SOMMAIRE : *Concours pour l'établissement du projet d'un pont-rail sur le Rhône et l'Arve à Genève.* — Société suisse des ingénieurs et des architectes : *Extrait du procès-verbal de la séance du Comité central du 22-23 août 1941.* — NÉCROLOGIE : *Rodolphe Delacoste, ingénieur.* — BIBLIOGRAPHIE. — COMMUNIQUÉ. — SERVICE DE PLACEMENT.

Concours pour l'établissement du projet d'un pont-rail sur le Rhône et l'Arve à Genève.

Extrait du rapport du Jury.

1^{er} rang, M. H. Nater, ingénieur, à Berne.

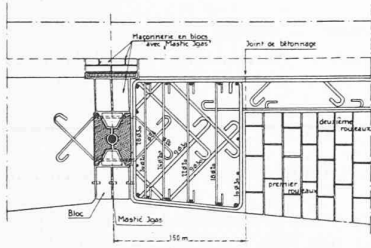
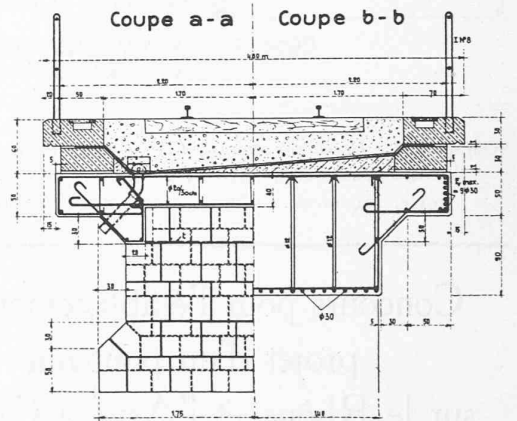
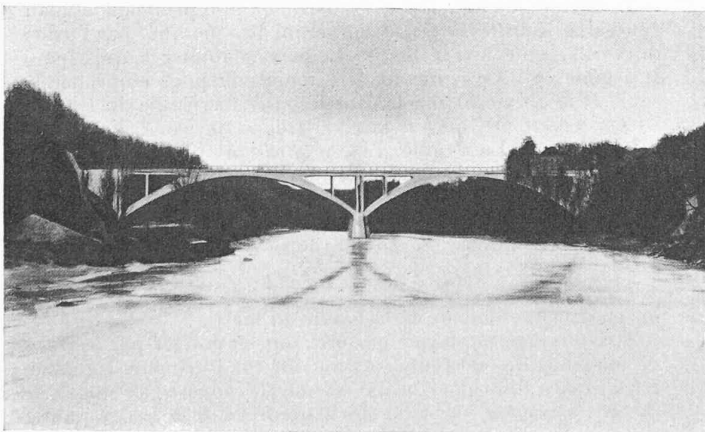
L'adaptation de l'ouvrage projeté à la disposition des lieux est très satisfaisante, tant en ce qui concerne le régime des fleuves qu'en ce qui a trait à l'aménagement éventuel d'un canal navigable sur la rive droite du Rhône.

Les fondations sont bien adaptées à la résistance des couches géologiques.

La superstructure est constituée par deux voûtes massives en blocs de béton, à trois articulations, surmontées par un tablier massif en béton armé.

Le Jury apprécie la recherche d'une voûte non armée. L'articulation à la clef, peu désirable pour un pont-rail, est justifiée ici vu le caractère de la voûte.

La proposition de faire la construction pour une voie en première période est méritoire, quoique l'on se trouve à la limite de ce qui est acceptable au point de vue de la stabilité transversale.

Le cintre est bien conçu, de même que le programme. Le projet est correctement étudié dans l'ensemble et dans le détail.

Le coût paraît élevé. La division en deux arches de valeur égale, avec pile entre l'Arve et le Rhône, est heureuse. Vu les matériaux employés, ce projet conduit à une solution esthétique remarquable.

2^e rang, Société de constructions métalliques de Zurich, Zurich. — MM. Kellermüller et Hoffmann, architectes, Zurich.
 Collaborateur : Hans Blattner, ingénieur-conseil, Zurich.

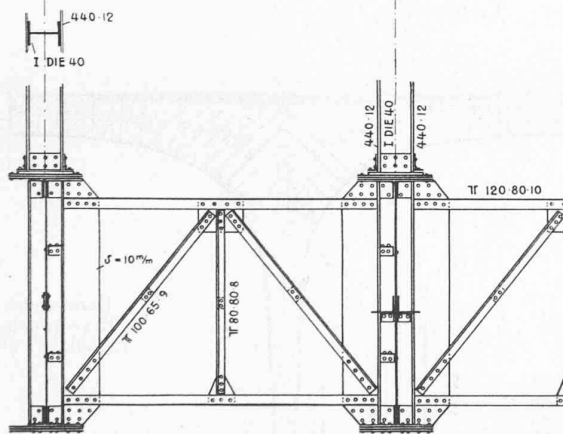
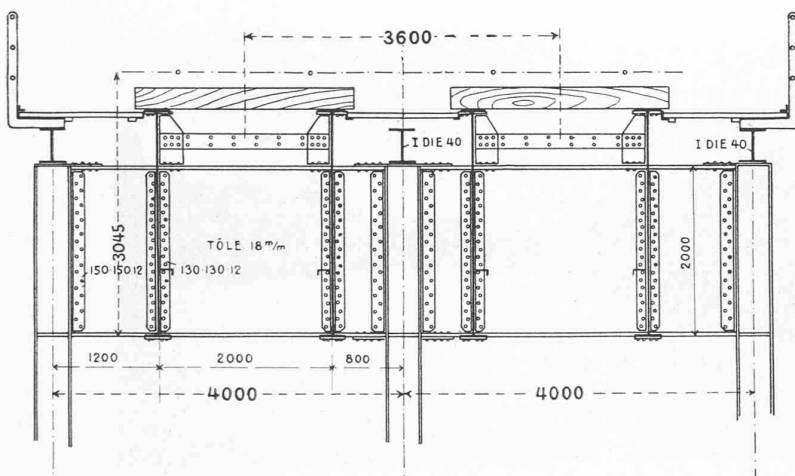
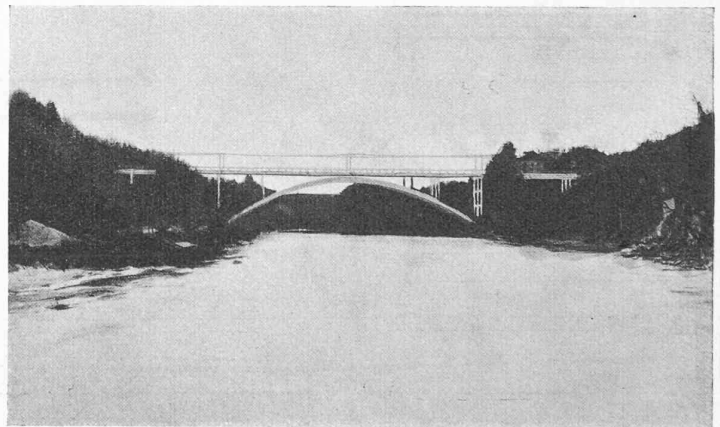
Au point de vue du régime fluvial, la culée gauche fait dans l'Arve une saillie quelque peu gênante.

La superstructure est judicieusement conçue en vue de l'exécution successive des deux voies.

Les calculs sont très approfondis.

L'ensemble et les détails répondent bien aux conditions exigées pour un pont-rail à tablier non ballasté, notamment aussi au point de vue de l'entretien.

Le poids de l'ouvrage est avantageux.

La palée séparant le chemin de halage du canal de navigation devrait être déplacée.

Dans le paysage, ce projet représente une belle solution esthétique. La finesse des différents éléments est remarquable.

3^e rang, Bureau Maillart; L. Meisser, ingénieur, successeur.
 Collaborateurs : E. Abersohn, ingénieur ; J. Ellenberger, architecte, à Genève.

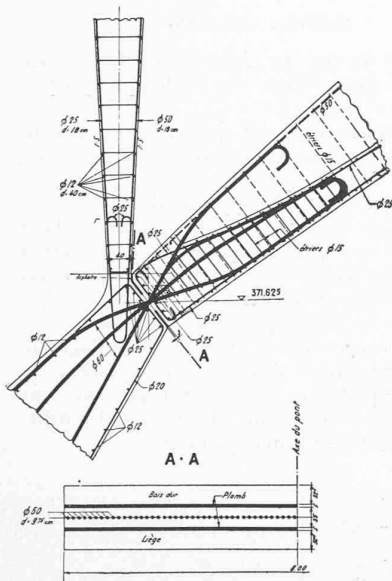
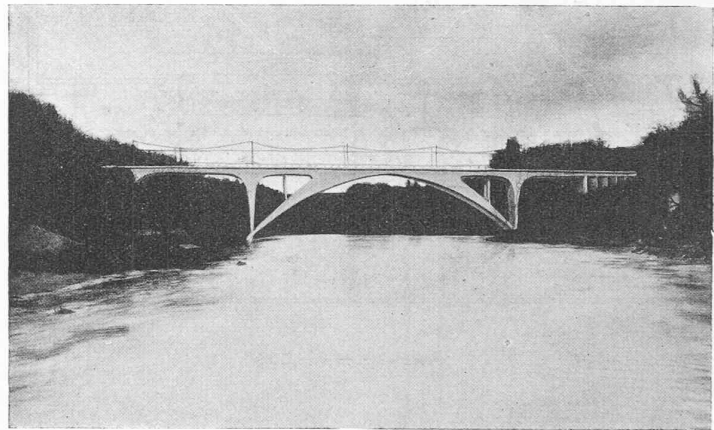
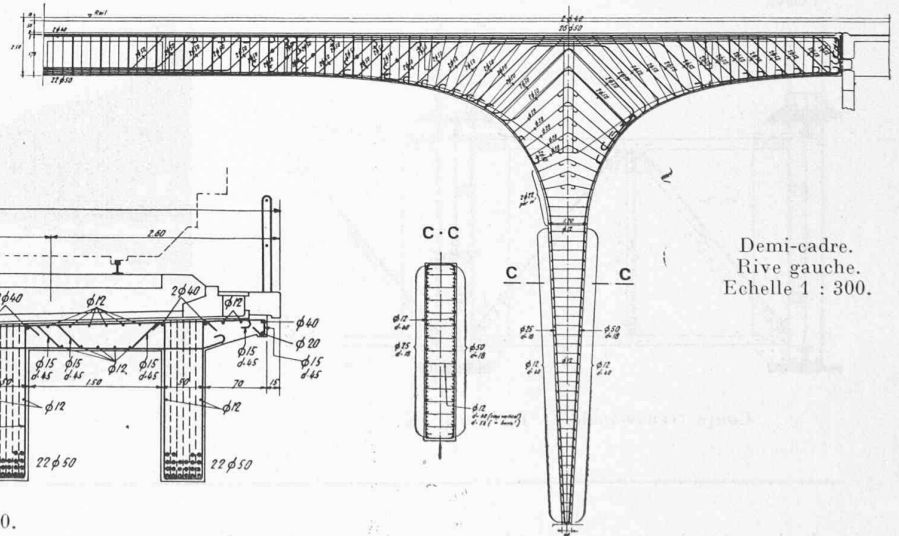
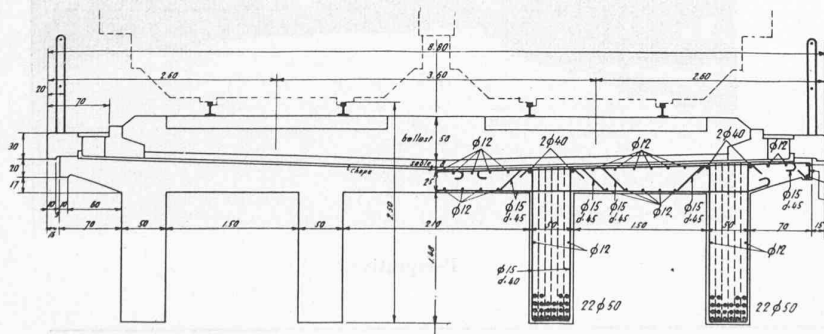
Le régime fluvial est satisfaisant. La culée droite descend trop profondément et se trouve dans le voisinage des couches peu résistantes interglaciaires. Pour la culée gauche, l'auteur a jugé nécessaire de la contrebuter au moyen d'une dalle de 80 cm d'épaisseur formant radier du canal, dalle dont l'efficacité est discutable, vu la grande largeur de ce dernier.

La superstructure est grêle pour un pont-rail, quoique les calculs soient satisfaisants.

Plusieurs détails constructifs seraient à revoir, en particulier la palée intermédiaire sur l'arc et le système de verrouillage un peu artificiel. Les rotules, peu indiquées pour un pont-rail de ce genre, sont malaisées à protéger et peu dégagées des hautes eaux. Il est à prévoir que le coût indiqué au devis subirait une augmentation en cas d'exécution.

L'architecture de l'ouvrage exprime d'une manière remarquable les fonctions statiques d'un arc avec cadres en béton armé et s'harmonise dans le site. La suppression de la petite palée intermédiaire serait une amélioration.

4^e rang, M. Robert-A. Naef, ingénieur, Zurich. — Architectes : MM. A.-M. Steiner et C.-D. Furrer, à Zurich.

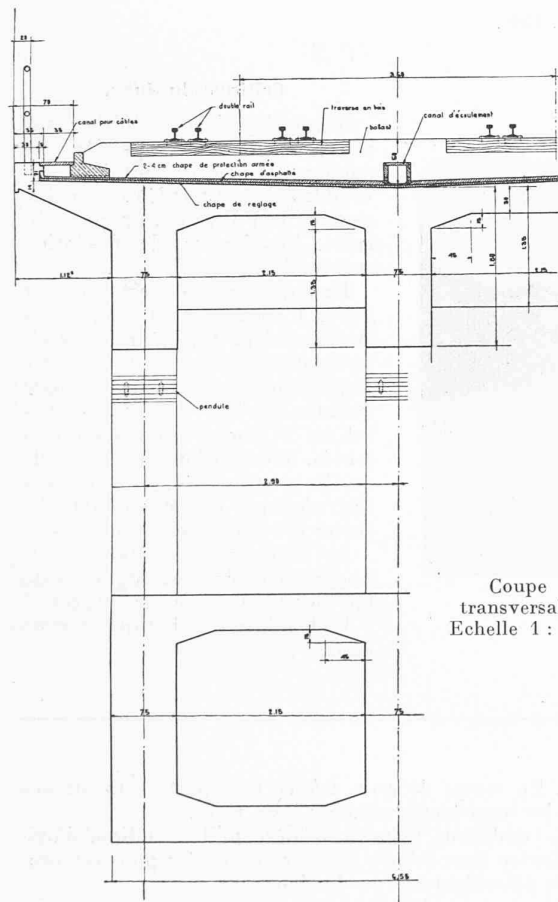
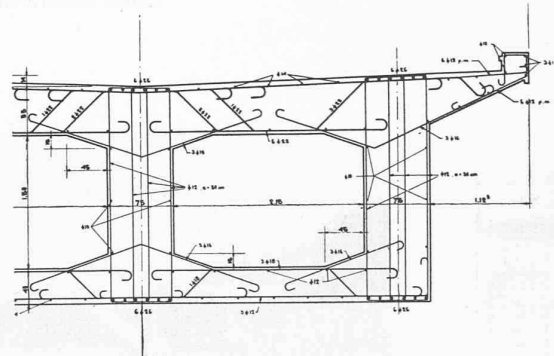
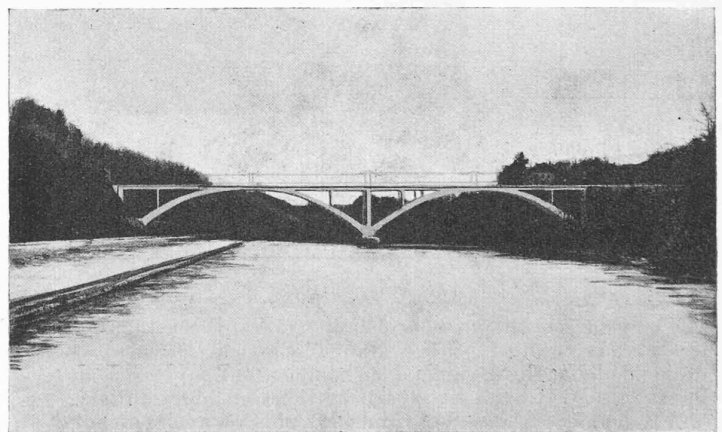
Bonne disposition générale en ce qui concerne les relations avec les cours d'eau. Les fondations sont satisfaisantes.

Les voûtes évidées sont justifiées vu leur grande portée et leur surbaissement prononcé. Le décintrement par vérins est judicieux. L'échafaudage a trop d'encombrement.

Pour l'exécution, il faudrait tenir compte de la continuité des arcs. Le projet serait relativement coûteux. Bonne disposition générale au point de vue esthétique. Quoique un peu lourd, cet ouvrage est bien proportionné dans les détails.

5^e rang, M. A. Wickart, ingénieur, Zurich. M. le D^r R. Rohn, architecte, Zurich.
Collaborateurs : MM. Dumarest et Eckert, Genève ; H. Hatt-Haller A. G., Zurich.

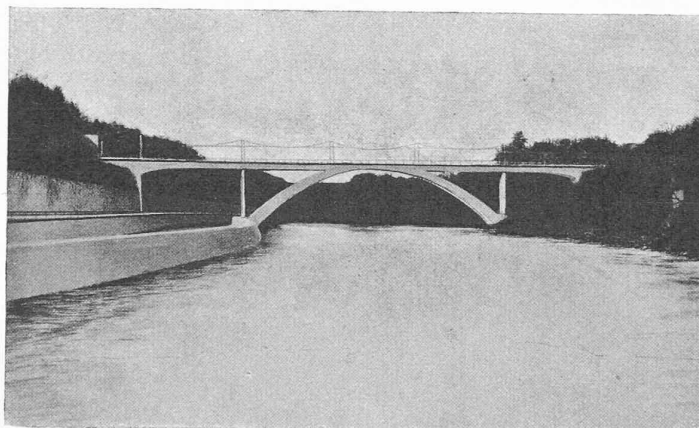
Bonne disposition générale quant au régime fluvial ; cependant les naissances des arcs sont à un niveau trop bas. La culée sur la rive gauche de l'Arve est un peu saillante. Les formes de fondation sont mal étudiées.

La superstructure est d'aspect léger. L'encastrement des poutres latérales dans les piédroits extrêmes est avantageuse, mais cette disposition exige une trop grande quantité de fers d'armature. Les calculs statiques sont bien présentés. L'exécution de l'arc telle qu'elle est proposée, en deux moitiés, n'est pas recommandable. Le cintre est rationnellement conçu.

Le devis est bien établi, mais il serait sensiblement augmenté du fait des nombreuses armatures.

Belle solution esthétique, remarquable par sa simplicité.

6^e rang,
MM. E. Schmidt, ingénieur, à Bâle
et R. Pfister, architecte, à Zurich.

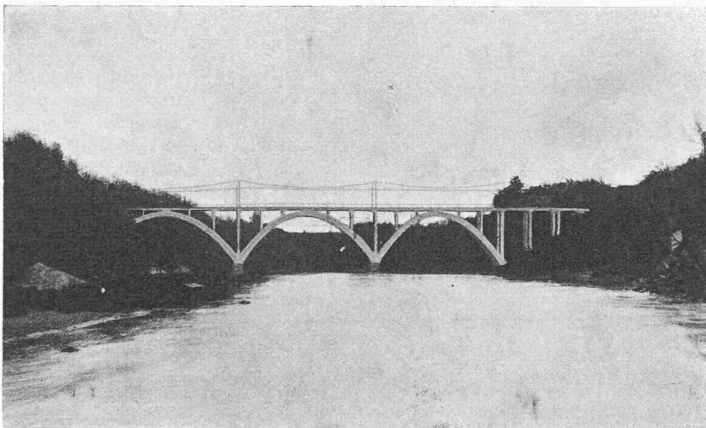
La disposition des piles et culées au point de vue du régime des eaux est satisfaisante.

Les fondations sont correctes.

L'arc est évidé, mais son caractère polygonal est masqué par un bandeau à courbure constante. Les palées intermédiaires sont bien distribuées et la dalle sous voies assure, par sa forte épaisseur, une excellente répartition des charges.

L'évidement d'un arc d'aussi faible portée ne se recommande pas. L'auteur en a aussi le sentiment et propose une voûte pleine pour l'exécution ; le Jury est du même avis et cela d'autant plus que la forme de la voûte en serait améliorée.

Le coût devisé est acceptable mais serait augmenté par suite de l'évidement de l'arc.

La forme parabolique des voûtes n'est pas très heureuse et l'ensemble de l'ouvrage manque de finesse dans les détails.

7^e rang, M. A. Sarrasin, à Lausanne.

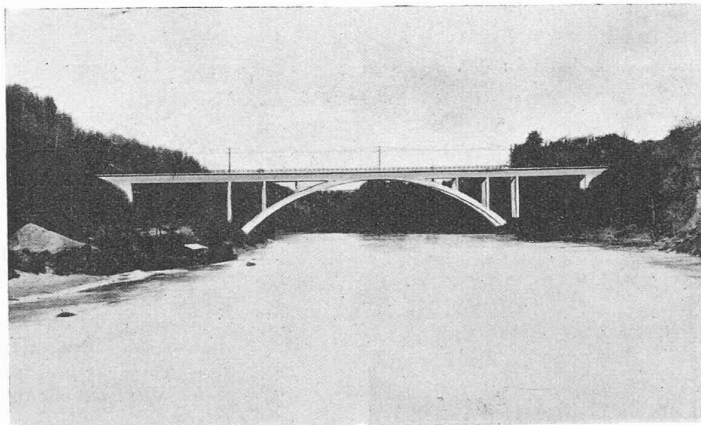
La disposition générale au point de vue du régime fluvial est acceptable ; cependant les naissances des arcs sont trop basses, car elles peuvent être immergées. Les fondations sont insuffisantes, spécialement sur la rive gauche ; elles expliquent la modestie du devis.

Le système de superstructure est acceptable, de même que l'évidement de la voûte, vu sa grande portée.

L'auteur présente un calcul statique volumineux, mais peu clair et incomplet. Dans la voûte, certains efforts de traction sont exagérés. Le cintre est bien conçu.

L'immersion partielle des arcs dans les hautes eaux est regrettable au point de vue esthétique ; l'aspect général de l'ouvrage est satisfaisant.

8^e rang,
M. H. Nabold, ingénieur,
Zurich.

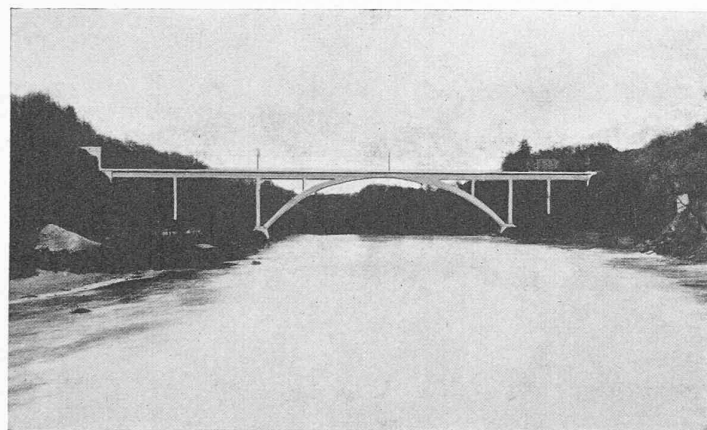
L'emplacement des culées de l'arc est bien choisi au point de vue fluvial. L'assise des fondations de la voûte pourrait être améliorée, notamment celle de la culée gauche. Bonne superstructure ; cependant la palée qui sépare le canal du chemin de halage devrait être déplacée.

L'exécution de l'arc en deux moitiés n'est pas recommandable au point de vue de la stabilité transversale. Le montant du devis serait certainement dépassé à cause des difficultés d'exécution.

Le calcul statique est incomplet, il y manque les influences de la température et du retrait.

La forme très élégante de l'arche ainsi que la bonne proportion des détails s'harmonisent très bien dans le site.

Variante I.

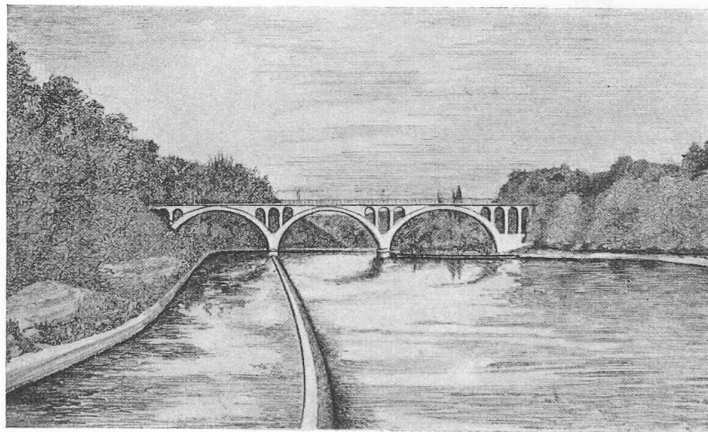
La variante 1 comporte 3 voûtes principales en anse de panier de portées croissantes avec la hauteur du rail au-dessus du plan d'eau. On s'est appliqué à éviter toute armature dans les voûtes principales et celles d'élégissement, afin de tenir compte de la pénurie actuelle des fers. Les voûtes de portée pareilles (50-60 m) permettent de réaliser des cintres aux prix d'une consommation relativement faible de bois.

Le coût, devisé à 1 560 000 fr. pour un ouvrage à deux voies, ne paraît pas trop élevé.

L'esthétique laisse à désirer. Il serait en particulier indiqué de revoir la forme des arcs, de dégager la naissance de la première voûte sur la rive gauche et d'étudier à nouveau l'architecture des voûtes d'élégissement.

Au point de vue navigation, le désir a été exprimé que l'on repousse la culée droite de quelques mètres vers l'intérieur des terres, afin de ménager le passage nécessaire pour un canal de navigation.

Variante II.

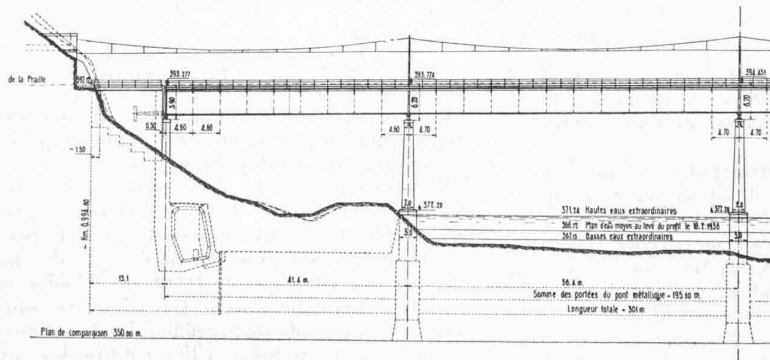
La variante n° 2 en construction métallique prévoit une poutre à membrures parallèles fort bien étudiée. Dans les conditions actuelles, il est impossible de songer à exécuter un ouvrage métallique. Le concours a cependant montré qu'en temps normal le prix d'un ouvrage métallique de grande portée ne serait pas démesurément supérieur à celui d'un ouvrage massif.
